Mission régionale d'autorité environnementale
ÎLE-DE-FRANCE

**Avis sur la deuxième phase du projet de construction
d'un campus de centre de données informatiques
dans le cadre du projet de data village
au Coudray-Montceaux et à Corbeil-Essonnes (91)**

N°MRAe APJIF-2025-043
du 07/05/2025

Figure 5: situation à l'état initial sur les différents points de mesure autour du site. Ils montrent une intensité sonore très dégradée sur certains secteurs proches des habitations par exemple avec près de 71 dB(A) en journée au point n°1 (source annexe de l'étude d'impact p.6)

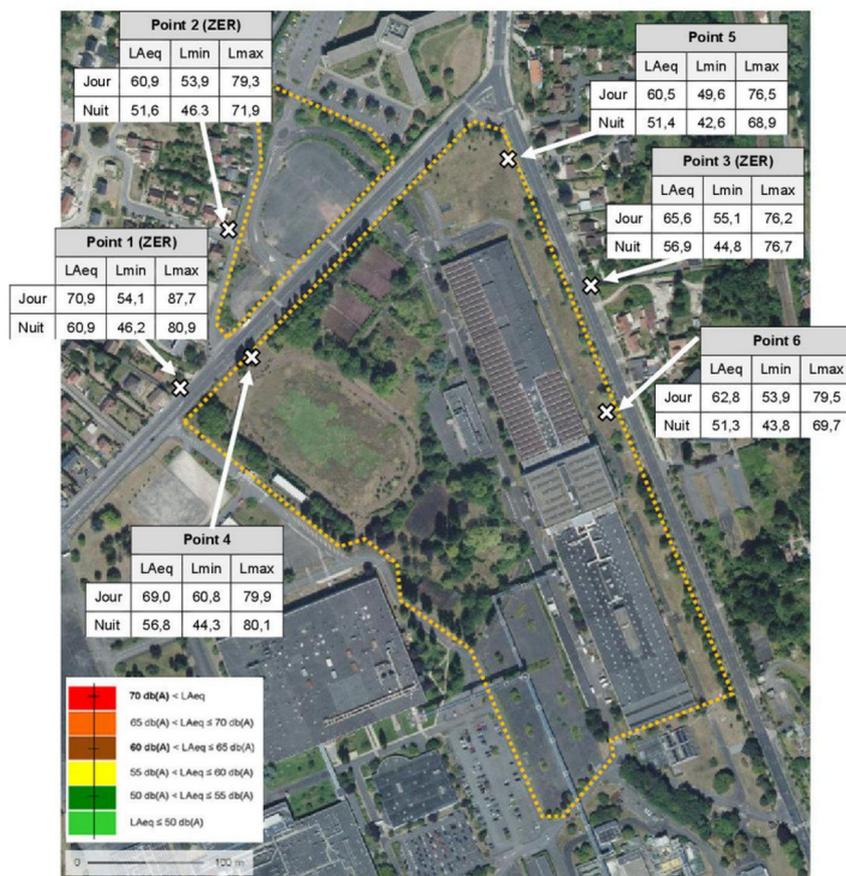
jour comme de nuit, montrent également un accroissement de la gêne.

- compléter l'étude acoustique en prenant en compte toutes les sources de bruit, en exposant l'apport de chacune d'elles, et en rappelant les valeurs retenues par l'OMS pour considérer un effet néfaste du bruit sur la santé ;

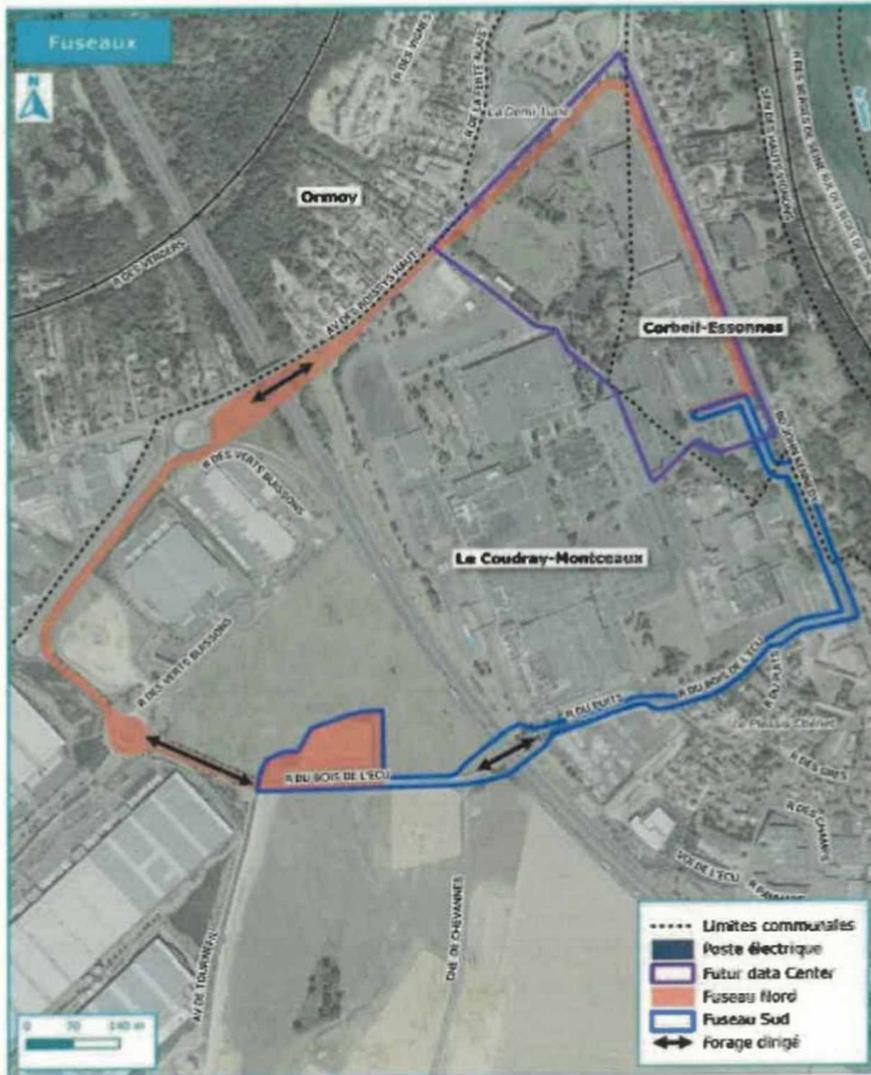
La question des rayonnements électromagnétiques liés à l'installation est à considérer. En effet, des champs électromagnétiques sont constatés le long des câbles de transport de l'électricité vers le datacenter. Il s'agit de deux parcours différents pour des infrastructures du réseau de RTE, chacune alimentée en 225 000 volts. Par ailleurs, l'équipement du datacenter conduit à des rayonnements divers au niveau des salles informatiques et des sous-stations électriques. L'étude d'impact se contente de préciser « les ouvrages de RTE sont conformes aux normes de compatibilité électromagnétique et respectent en particulier des seuils d'émission spécifiés pour les différents environnements » (Ei P5 p.324).

Figure 7 : Représentation des secteurs de logements (en jaune) à proximité immédiate du tracés des lignes à très haute tension enterrées. En bleu et orange figurent les fuseaux des câbles d'alimentation des datacenters (source MRAe)

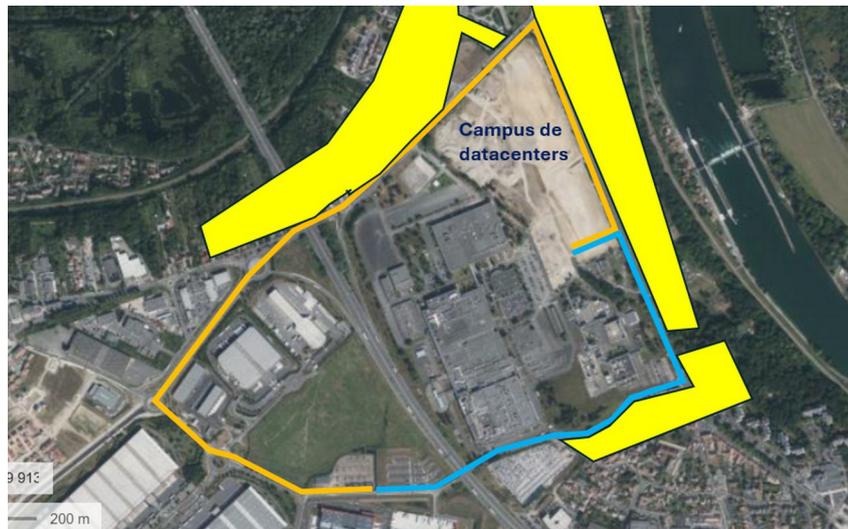
La liaison électrique nécessaire à l'alimentation des datacenters empruntera deux tracés qui bordent tous les deux des secteurs d'habitation.

Le dossier ne comprend pas d'étude sur cet enjeu. Or, sur le parcours du réseau de câbles électriques à très haute tension, le risque pour la santé humaine de ces rayonnements doit être étudié et, le cas échéant, la séquence ERC mise en œuvre. Le tracé du réseau RTE n'est pas le seul à pouvoir générer des champs électromagnétiques élevés. Il en est aussi d'autres installations intégrées au projet comme la sous-station électrique. Là encore, l'étude doit porter sur ses rayonnements, même si ces travaux ont déjà été réalisés dans le cadre de la première phase du projet.

Ils devront être précisés et examinés au regard des valeurs de référence mentionnées dans l'instruction précitée. L'Autorité environnementale rappelle que l'Anses a documenté dès 2010 des corrélations entre l'exposition aux champs magnétiques basses fréquences et des effets potentiels, notamment chez les enfants pour des valeurs supérieures à 0,2 μT ou 0,4 μT ¹⁰. Pour l'Autorité environnementale, compte tenu des incertitudes qui existent encore sur les effets des rayonnements et de la présence de logements, il y a lieu de présenter les mesures de prudence qui s'imposent pour tout projet implanté dans une zone urbaine contrainte.

- compléter le dossier avec l'évaluation des rayonnements électromagnétiques du projet (circuit de transport de l'électricité, sous-stations et équipements informatiques) ;

Figure 10 : coupe du bâtiment B figurant dans la notice paysagère du permis de construire (source PCMVD p.67)

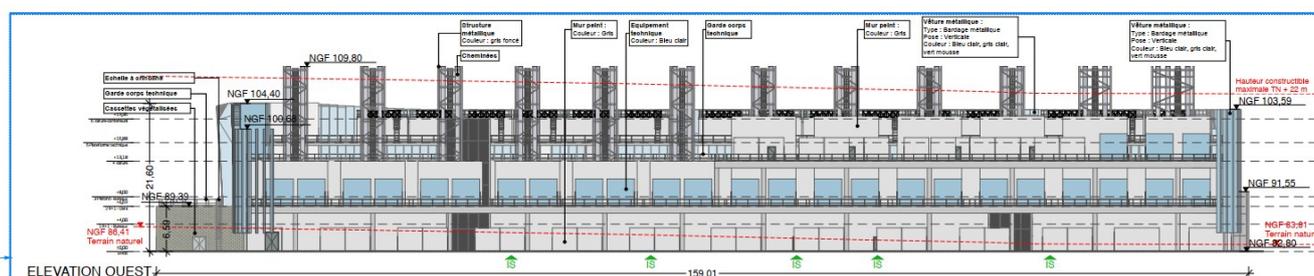
L'étude d'impact présente à plusieurs reprises des esquisses du paysage incluant plusieurs des bâtiments du projet. Ils sont présentés isolés sans que certains éléments techniques qui seront intégrés aux bâtiments soient représentés. Il en est ainsi des cheminées qui pourront dépasser de plus de 5 mètres l'encorbellement du bâtiment.

Figure 11 : Représentation du même bâtiment dans l'étude d'impact (Ei P5 p.33). Les cheminées et installations techniques n'y figurent pas.

- présenter, pour la consultation du public, des esquisses réalistes montrant l'ensemble du site selon plusieurs cônes de vues, tel que les riverains et usagers extérieurs au site pourront le percevoir ;
